事故時に制御が不能となる－電気ケーブルの劣化・絶縁低下 国の具体的な基準なし、関電は最大に劣化するまで使用

2016.6.8 美浜の会

1. 電気ケーブルの劣化・絶縁低下の問題－その特性と重要性

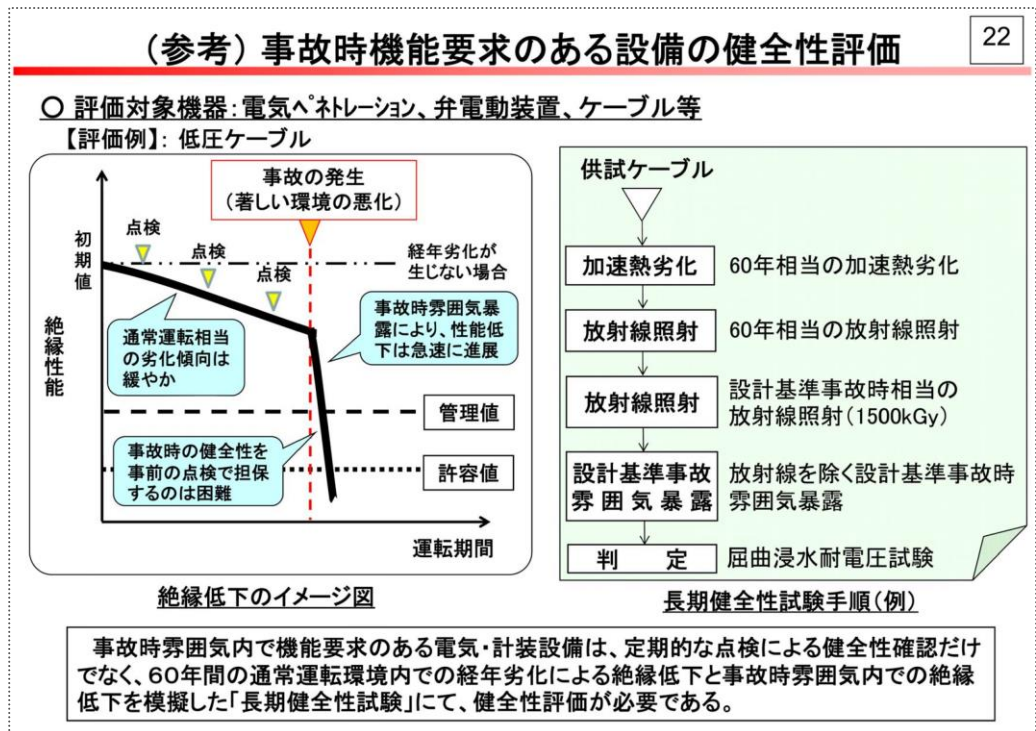
絶縁低下がこのような性質の問題であることは、関西電力(関電)も2015年12月10日付報告書(文献2：以下、関電報告書)22頁(下図)で次のように認めている。

- ・通常運転中の劣化傾向は緩やか。
- ・事故時の性能低下は急速に進展。
- ・事故時の健全性を事前の点検で担保することは困難。
- ・そのため、60年間の通常運転環境内の経年劣化による絶縁低下と事故時の雰囲気内での絶縁低下を模擬した「長期健全性試験」にて健全性評価が必要である。

もしこの判断を誤れば、重大事故時に電気ケーブルは機能を失い、状況判断も制御もできないという恐ろしい事態に陥ることになる。その点、上図では「絶縁性能」に関して「許容値」と「管理値」が設定されているかのようである。ところが、5月30日福島みずほ議員レクで規制庁に確かめたところ、関電から説明を受けていないので、それらが何を意味するのかさえ把握していないとのこと。では、いったい電気ケーブルの管理・規制はどのように行うのか、以下で具体的に検証しよう。

JNES の評価方法でグラフ作成：美浜の会

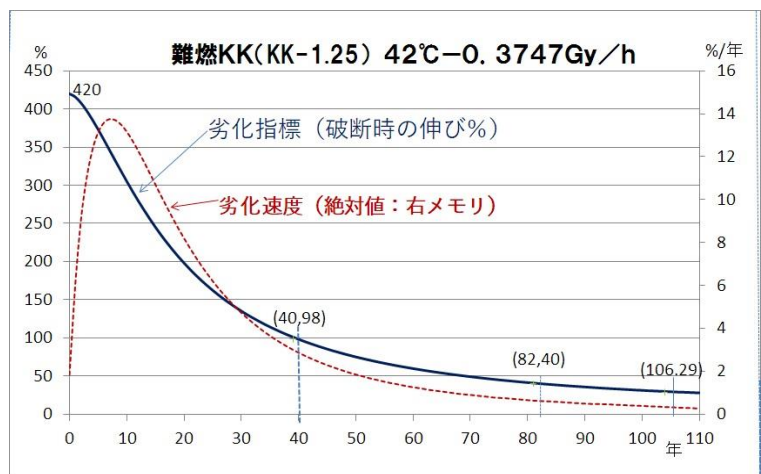
- 期間を追っての劣化状況は前記表 2.3-20 の注釈*2 (JNES の方法) を適用すれば計算できて下図のようになる。確かに 106 年時点での破断時の伸びは 29%であることが確認できる。
- JNES の前記表 5-3 劣化指標管理値案には、29%に 10%程度の余裕をもたせた値を管理値とする案が書かれている。その値は 40%であり、それに相当する期間は右図より 82 年となる。これは 60 年を超えているが、それでも関電はこの管理値を採用せず、あくまでも元の 106 年で押し通している。
- 右図を見れば、40 年時点で伸びは約 100%であり、すでに初期値の約 1/4 程度にまで劣化している。その頃から劣化は緩やかになることが、右図点線の劣化速度 (の大きさ) から明らかである。結局、40 年時点と 106 年時点との劣化に大差はなく、安全側に見るなら、40 年時点で十分劣化していると判断すべきではないだろうか。
- 結局、関電報告書の 22 頁に書かれていた「絶縁性能」とは JNES 最終報告に照らして見れば破断時の伸びであり、「許容値」は最も劣化した最小値 29%に相当しているようである。JNES に照らすと「管理値」は 40%だが、関電はこれを無視していることが明らかになった。
